Gegenstand: Festlegung von Laufzeitbeschränkungen für Bremsschläuche der hydraulischen Radbremse

Betroffen: ASK 21; nur Baureihen **ASK 21** und **ASK 21 Mi** Type-Certificate EASA.A.221; alle Werknummern

Klassifizierung: Erhebliche Änderung (Major Change)

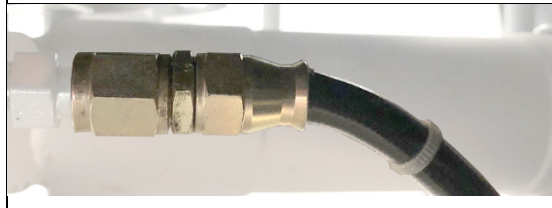
Die Bremsschläuche **alter Bauart** sind aus Gummi gefertigt und haben eine Laufzeitbeschränkung. Das Material der Bremsschläuche **neuer Bauart** ist dauerhaft beständig gegenüber den verwendeten Bremsflüssigkeiten, weshalb eine Laufzeitbeschränkung entfallen kann.

<p>Bremsschläuche alter Bauart aus Gummi, erkennbar an der hier dargestellten Form des Fittings und der Umarmtelung aus Textilgewebe.</p>
	<p>Bremsschläuche neuer Bauart, erkennbar an der hier dargestellten Form des Fittings.</p>

Bremsschläuche alter Bauart: Dieser Bremsschlauch ist in regelmäßigen Abständen von 6 Jahren auszutauschen. Befindet sich der Bremsschlauch in gutem Zustand, braucht er nicht ausgetauscht zu werden unter der Bedingung, dass er mindestens alle 100 h auf seinen Zustand überprüft wird.

Bremsschläuche neuer Bauart: Dieser Bremsschlauch unterliegt keiner Laufzeitbeschränkung (on condition).
